NR.:
TI-C-16

TECHNISCHE INFORMATION
Adam Opel Aktiengesellschaft Rüsselsheim am Main

Betrifft: Kotflügel links und rechts ersetzen

Fahrzeuge: Kadett-C, Ascona/Manta-A, Rekord-D/Commodore-B

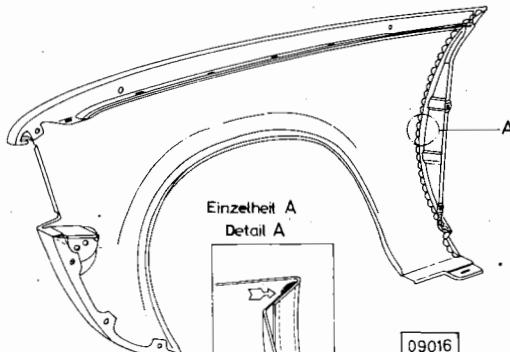
Um Unterrostungen am Punktschweißflansch zwischen Kotflügel und Verstärkung zu vermeiden, ist darauf zu achten, daß der in Bild 09016 unter Einzelheit "A" gezeigte Bereich satt mit Unterbodenschutz ausgespritzt wird.

Beim Ersatz der Kotflügel sind diese im Schleuderbereich der Vorderräder mit Unterbodenschutz auszuspritzen.
